Meie 06.02.2024 nr 7.1-1/24/1653-3

Metsaparandusobjekti „Vihterpalu mahasõit“ ehitusprojekti lähteülesande kooskõlastamine märkustega

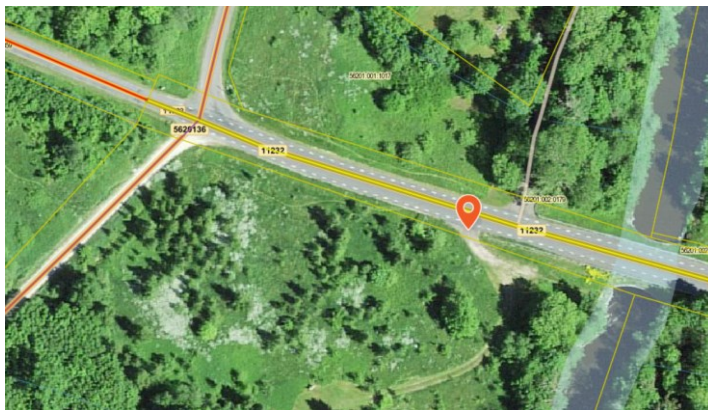
Koostatava projekti mahus likvideeritakse Vihterpalu metskond 19 (katastritunnus 56201:001:0500) kinnistule viiv mahasõit riigiteelt 11232 km 1,372 (väljavõttel tähistatud „tilgaga“).
